VERIFICATION REPORT

Project Title	Proyecto forestal Mavalle en plantaciones de caucho natural.
Project ref #	PCR-CO-164-142-001
Version	1
Date of Issue	11/17/2020 (mm.dd.aaaa)
Verification Period	03/10/2019 al 02/10/2020
Project Proponent	Sociedad MAVALLE S.A.
Otros participantes del proyecto	CARBO Sostenible S.A.S: empresa estructuradora y desarrolladora del proyecto FONCAP - Fondo de capital privado de carbono el cual actúa como patrocinador del proyecto.
Environmental authority (ies) with jurisdiction in the intervention area of the initiative	Corporación para el Desarrollo Sostenible del Área de Manejo Especial de La Macarena CORMACARENA.
Project location	Municipio de Puerto López, departamento del Meta, Colombia
Prepared By	Earthood Services Private Limited (ESLP)
Contact	424A, Tower B3, Spaze I-Tech Park, Sector 49, Sohna Road, Gurgaon-122018, India www.earthood.in
Work Carried Out By	Diego Serrano (Team Leader)
Approved By	 Dr. Kaviraj Singh Director Ejecutivo

- Estrato RRIM 600 2009

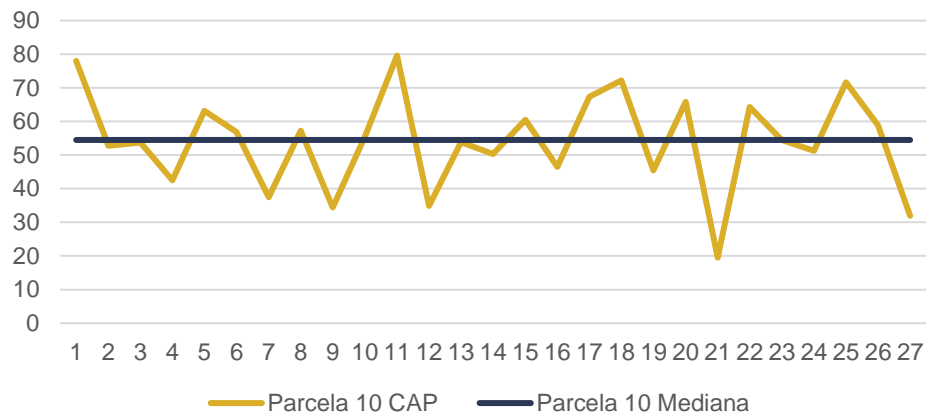
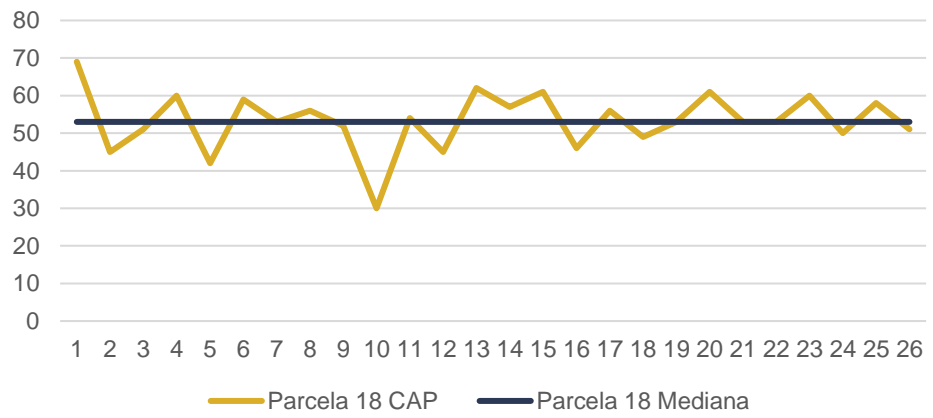
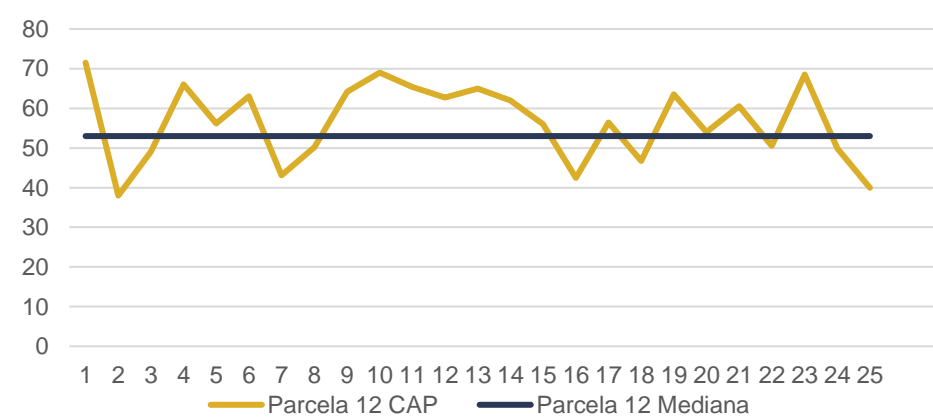
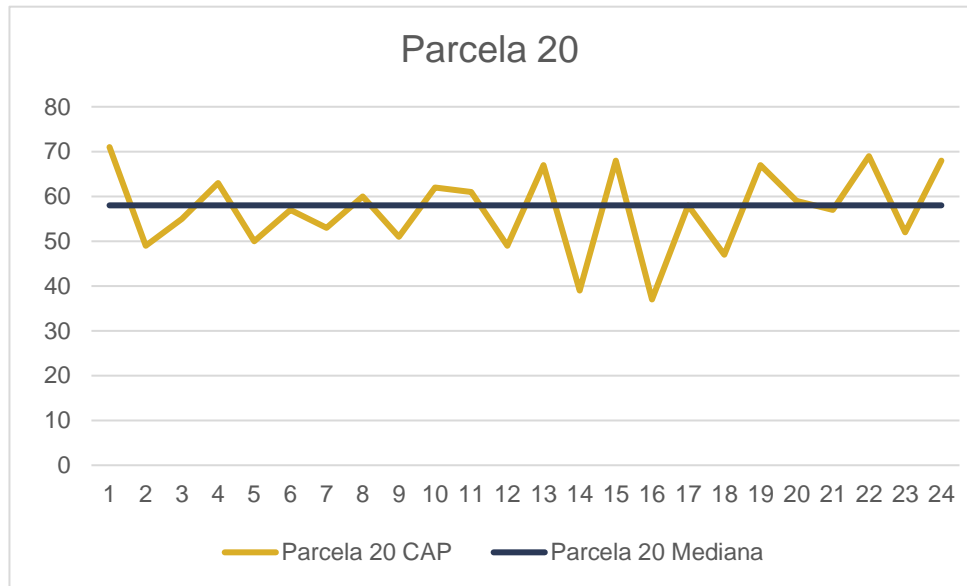
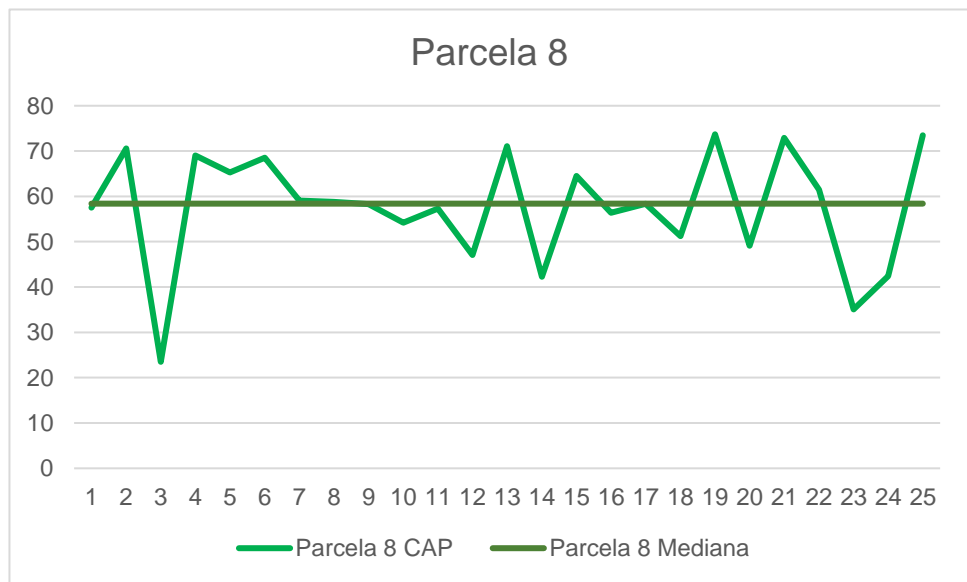
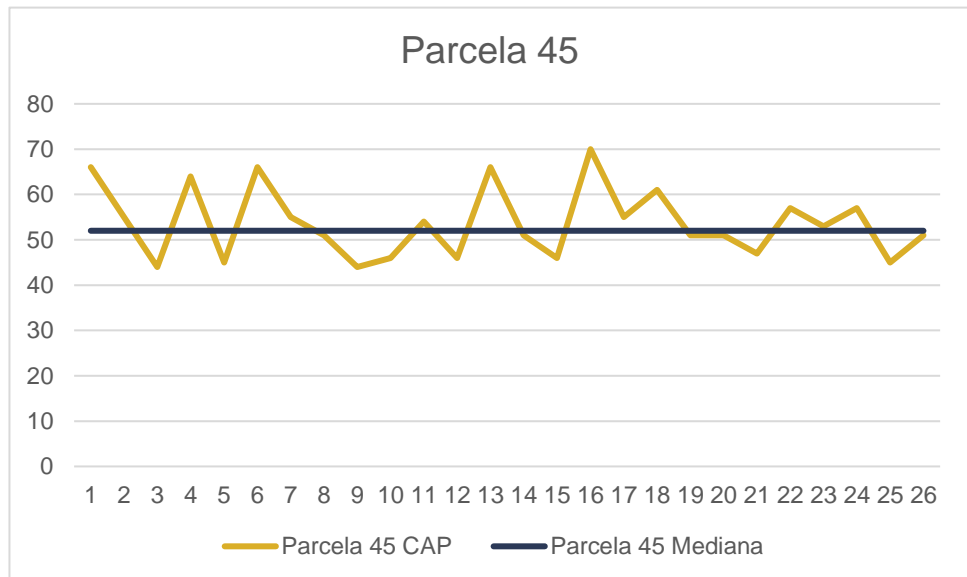
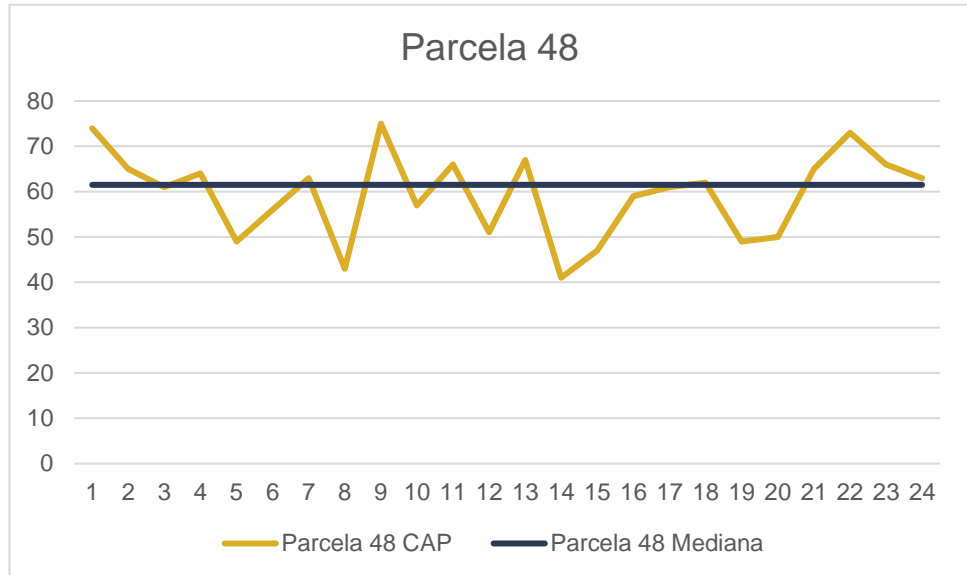
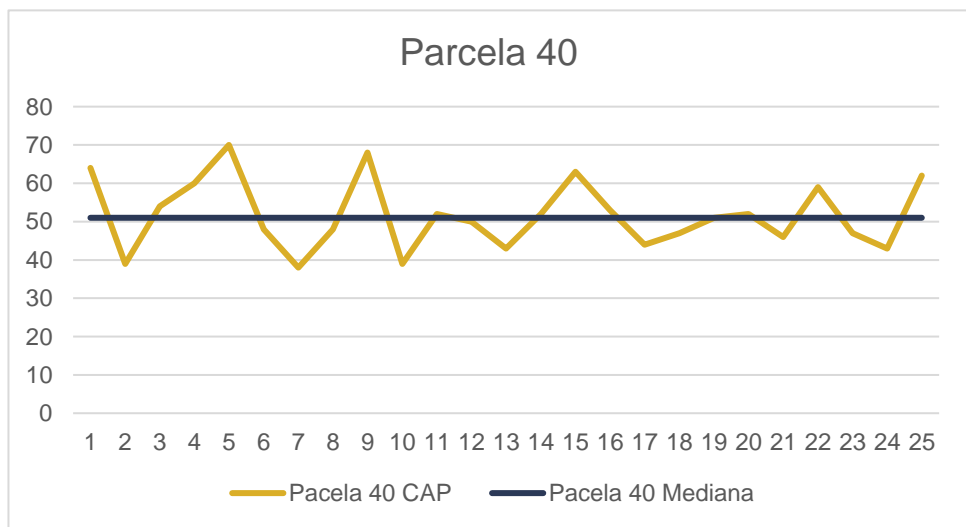
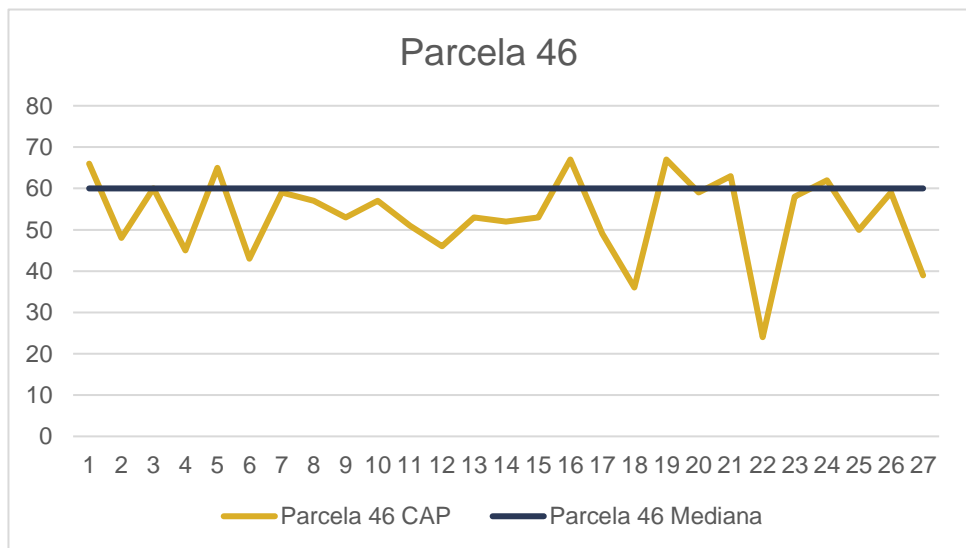
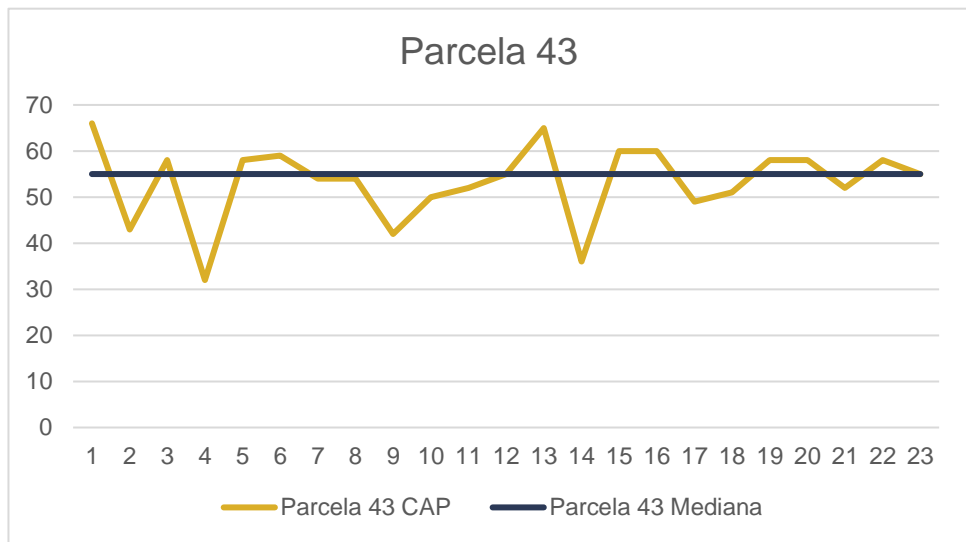
la inclusión de los mejores individuos en contra de la aleatoriedad y de las buenas prácticas del inventario. Para probar la validez de esta afirmación se estudiaron los efectos que tal presunción tiene sobre el muestro realizado en las plantaciones del proyecto de Mavalle, análisis que se presentan en el archivo Car Sesgo.

Atendiendo a las observaciones del OVV, a continuación, se analiza gráficamente la aleatoriedad de parcelas de los estratos RRIM 600 2009, RRIM 600 2010 y 3864 2018

En el estrato RRIM 600 2009 se instalaron 14 parcelas de las cuales para probar la aleatoriedad y por tanto la independencia de las observaciones de la muestra se seleccionaron las cuatro primeras en las que el árbol 1 tiene el valor de CAP no solamente es más alto que el CAP promedio sino el mayor observado en cada una de estas parcelas. Las gráficas muestran que a distribución espacial no muestra ni tendencia ni periodicidad ni alternancia por lo cual se considera aleatoria.

Dentro del conjunto de parcelas del estrato RRIM 600 2009 la numero 8 se caracteriza por que el CAP del árbol 1 iguala al CAP del promedio de la parcela lo cal significaría que su selección no genera sesgos. El gráfico correspondiente a la prueba de aleatoriedad sigue el modelo aceptado para calificar dentro de esta tal condición. A su vez este hecho pone en duda la afirmación respecto a que la

selección del árbol 1 pueda tener algún efecto sobre la calidad del muestreo cuando se compara esta gráfica con la de las parcelas en las que el CAP del árbol 1 es mayor que el CAP medio.

<p>Evaluación 1 <i>Evaluación del equipo de validación</i></p>	<p>El OVV entiende el argumento presentado, sin embargo al analizar las gráficas, queda bastante claro el sesgo en la elección del individuo 1, que aun siendo 1 de cada 20 o 25 individuos (4 a 5% de la población de la parcela), es suficiente para elevar el promedio de los valores de CAP dentro del gráfico. En otras palabras, los datos muestran (ver gráficos) que hubo una elección visual del mejor individuo para ser el número 1. Aún basado en la comparación presentada por el PP (REF#31), el CAP promedio encontrado para todo los arboles de la muestra fue de 47,7 cm, mientras que el CAP promedio de los individuos # 1 fue de 56 cm, una diferencia de 15% para más</p> <p>El OVV solicita pruebas de que los valores sistemáticamente más grande de CAP del individuo 1, no afectan significativamente el cálculo de las remociones de GEI del proyecto en su conjunto. Esta comparación se puede hacer, por ejemplo, asumiendo para el individuo # 1, el valor promedio de CAP de la parcela, luego analizando el impacto de este cambio en el stock de biomasa de la parcela.</p>

<p>Respuesta 2 del cliente</p>	<p>Para establecer el impacto de la selección del árbol 1 se efectuó la comparación del cálculo de la biomasa a partir de los valores hallados en el inventario contra el cálculo de la biomasa de cada parcela en las que se ha reemplazado el CAP del árbol 1 por el valor promedio del CAP de la parcela en el inventario.</p> <p>La comparación, para la cual se construyó el archivo “CAR 07 (Segunda volta)” muestra que en promedio la diferencia entre las biomásas equivale, considerando todas y cada una de las parcelas al 2,30%, con un valor mínimo de 0,0 % y un máximo de 14,72%. Ante esta variación, en la tabla a continuación se evalúa el efecto del árbol 1 a partir del promedio calculado por estrato observándose que en total la</p>

- Estrato RRIM 600 2010.

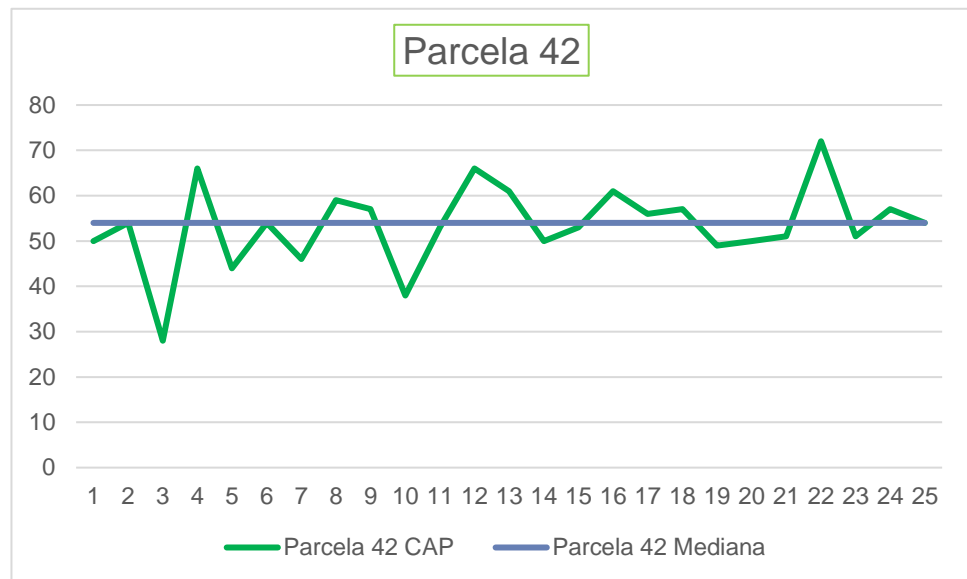
Para establecer la biomasa del estrato RRIM 600 2012 se montaron 14 parcelas de muestreo de las cuales, a manera de ejemplo, se analizan cinco en las cuales el valor del CAP del árbol 1 es mayor que el CAP promedio de la parcela. La distribución de los valores de CAP de cada árbol alrededor de la mediana permite concluir que la muestra cumple con el criterio de aleatoriedad y que probablemente las restantes 9 parcelas en las que la diferencia entre el CAP del árbol 1 con respecto a la media es menor que en los cinco primeros casos aquí representados gráficamente también se caracterizan por su aleatoriedad.

Por su parte, el análisis de aleatoriedad de la parcela 42 de este mismo estrato lleva a la misma conclusión resultante del análisis de la ya mencionada parcela 8 respecto al efecto que tiene la selección del árbol 1 al menos en lo que al CAP corresponde. Así las cosas, tal vez el principio de selección del árbol 1 como estrategia para evitar que la selección favorezca a los mejores individuos aplique para otras características tales como altura o el volumen y no para el CAP.

- Estrato 3864 2010.

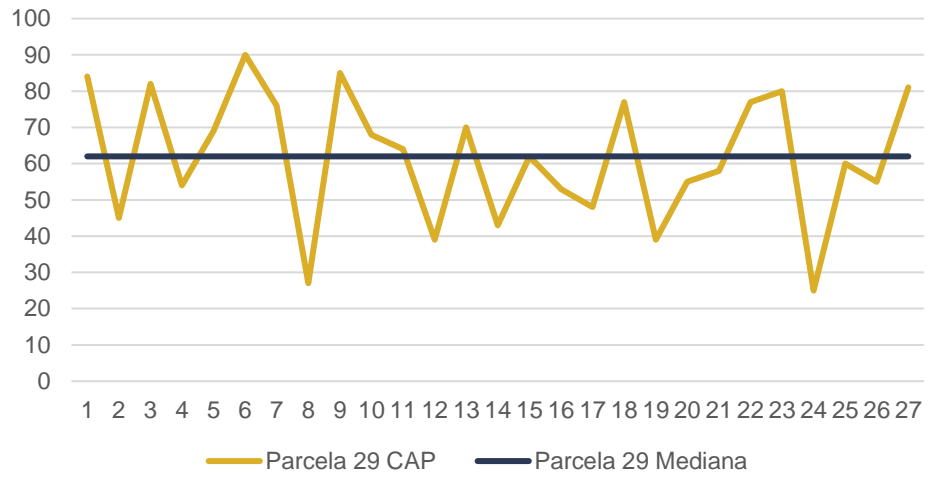
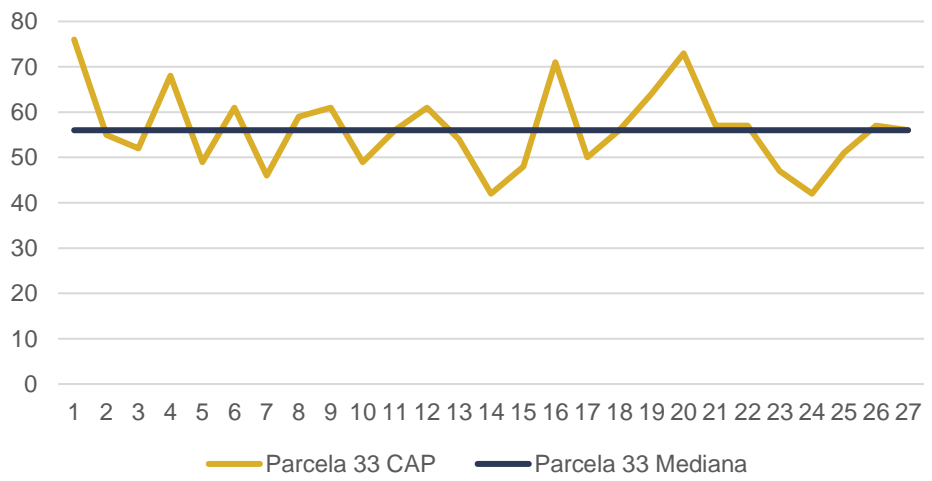
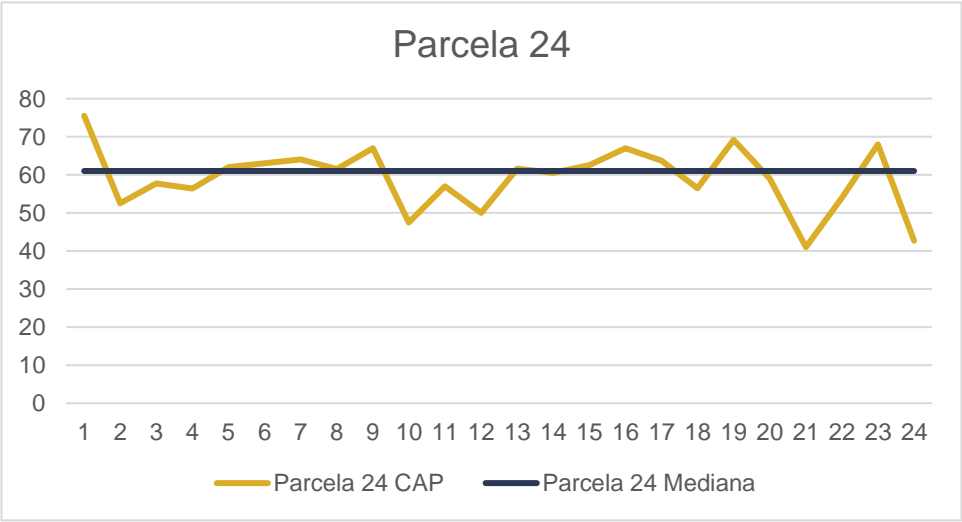
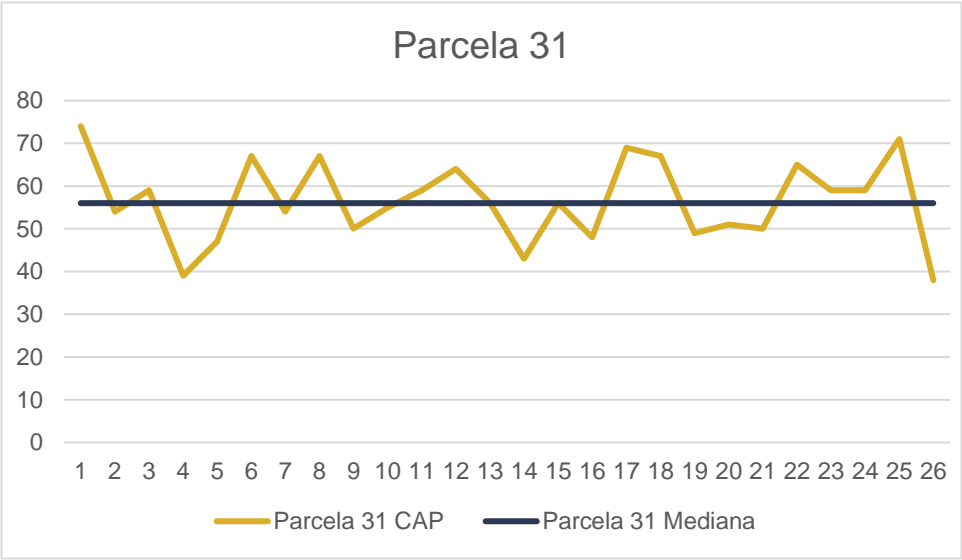
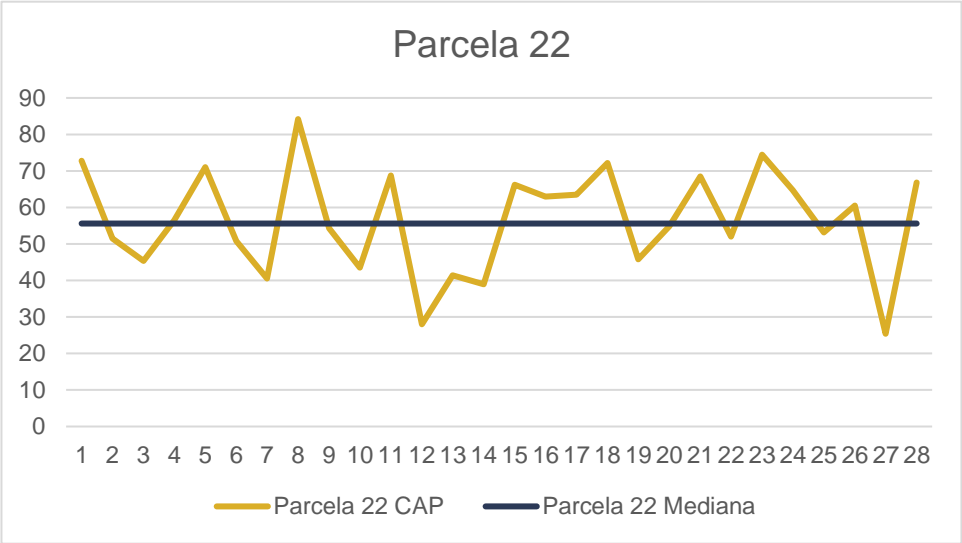
<p>De las 14 parcelas que hacen parte del estrato se evalúan las 5 que en orden descendente tienen valores del CAP del árbol 1 mayores que el CAP promedio. Al igual que en los estratos previamente analizados en este caso la distribución de los CAP´s alrededor de la mediana corresponden con los de una muestra aleatorizada.</p> <p>En conclusión:</p> <ul style="list-style-type: none"> - El concepto acerca del sesgo que sobre el muestreo origina la selección del árbol 1 de la parcela no se ha podido comprobar al menos para las plantaciones monoetáricas, monoespecíficas y clonales de <i>Hevea brasiliensis</i> en el proyecto Mavalle. - En consecuencia, el muestreo desarrollado no atenta contra el principio de conservadurismo propuesto por el estándar de Proclima. - El muestreo realizado cumple con el principio de aleatoriedad y particularmente con el esperado al interior de cada parcela. - Conviene acotar los valores para las variables de selección del árbol 1 que originan el sesgo por la inclusión de los mejores individuos. Es factible que las diferencias entre el CAP del árbol 1 y el CAP de la media requieran de un nivel de significancia estadística, que no se observa en el presente caso, para que el criterio de igualdad sea aplicable y resulte congruente con el criterio de conservadurismo.
